改善箇所説明図

改善内容

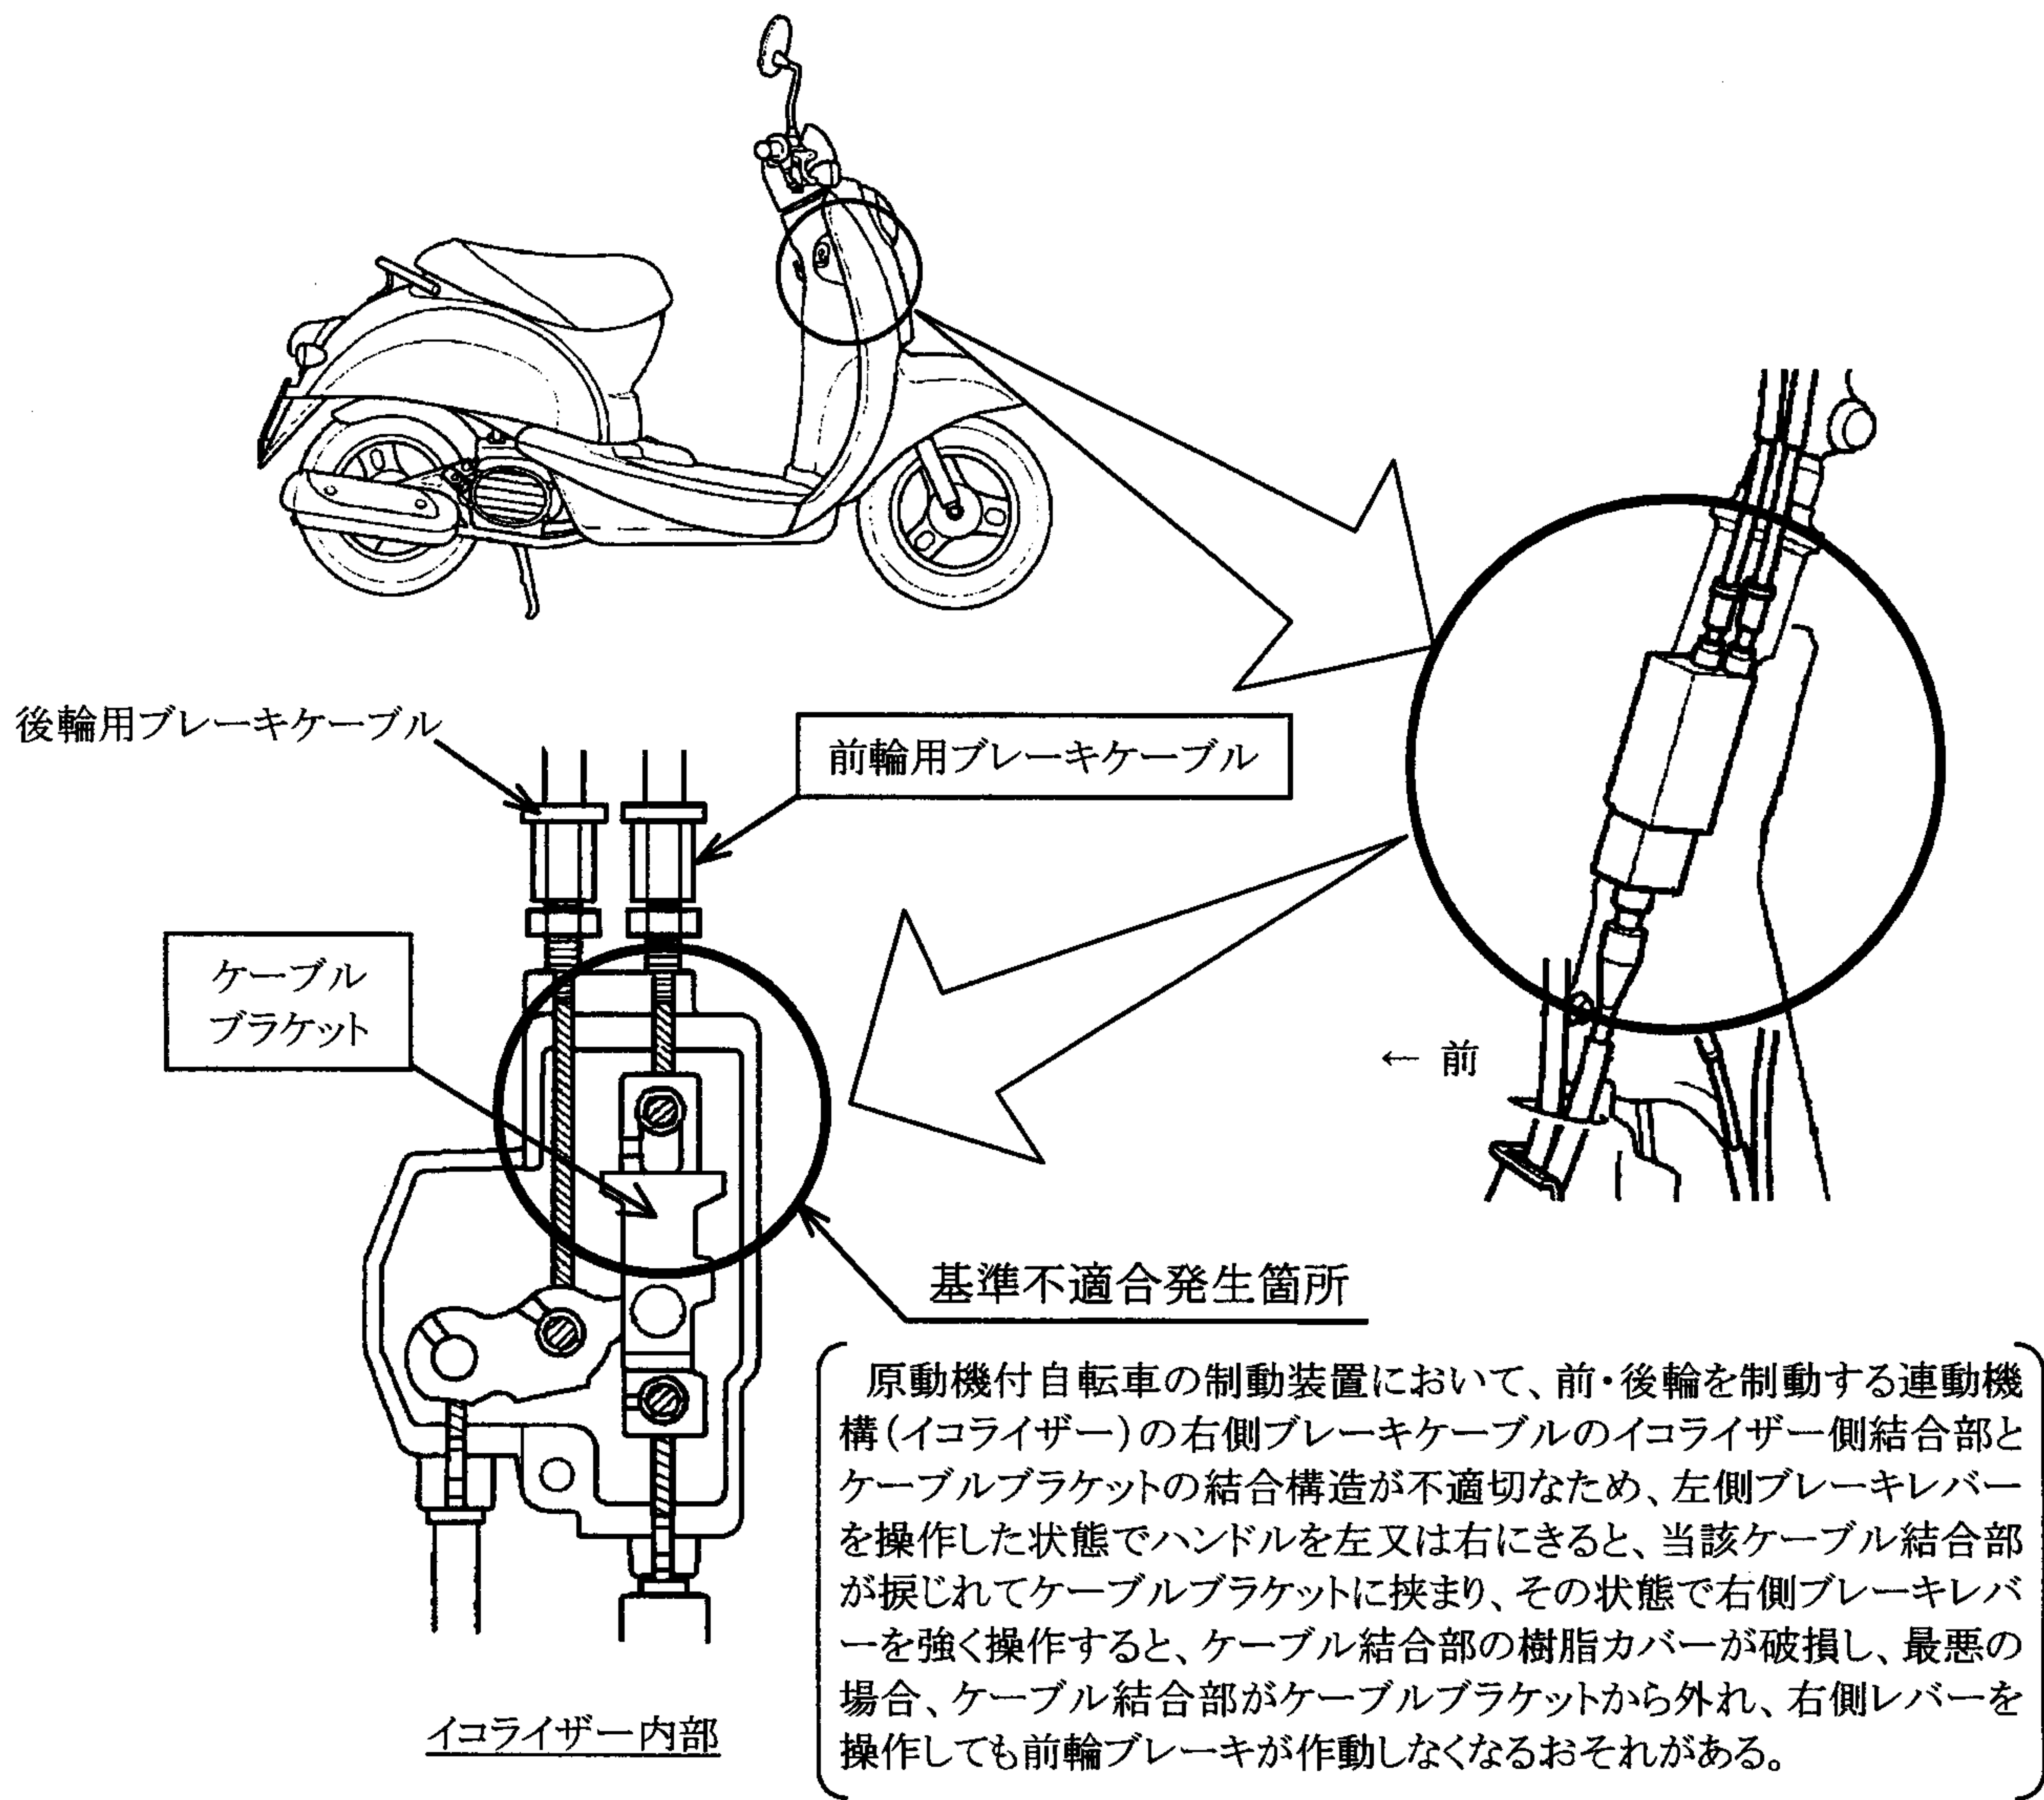
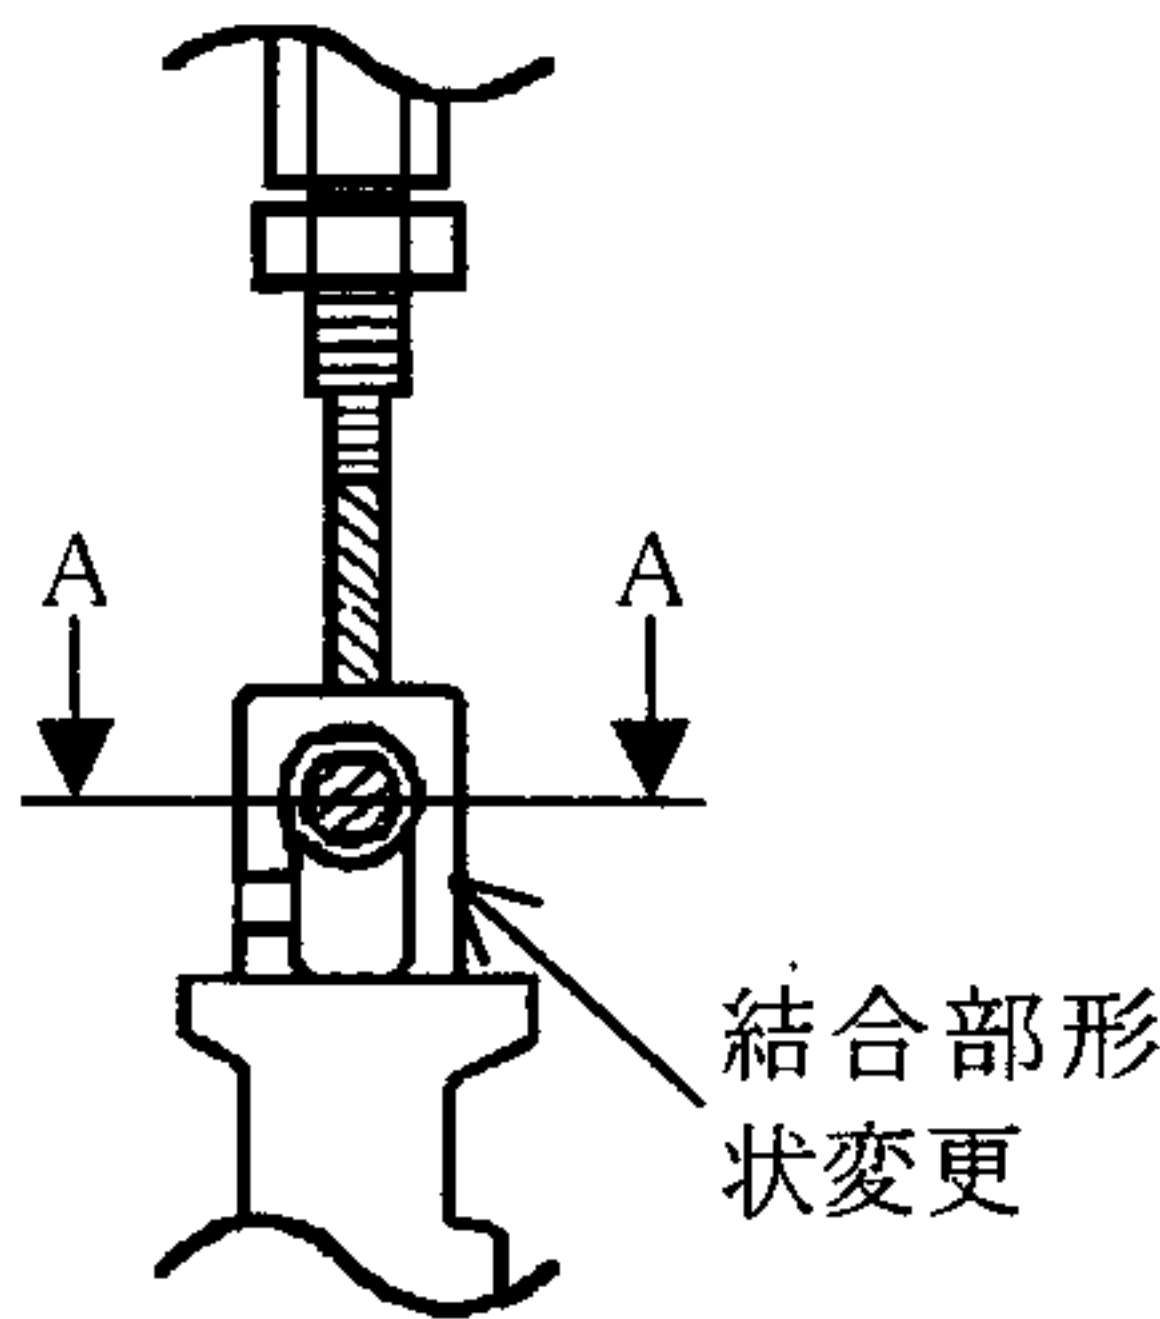
対策前	対策後
樹脂カバー付 断面 A-A 部	寸法変更 樹脂カバー廃止 寸法変更 断面 A-A 部

全車両、当該ブレーキケーブルとケーブルブラケットを対策品に交換する。

識別: 型式認定番号付近に黄色ペイントを塗布する。
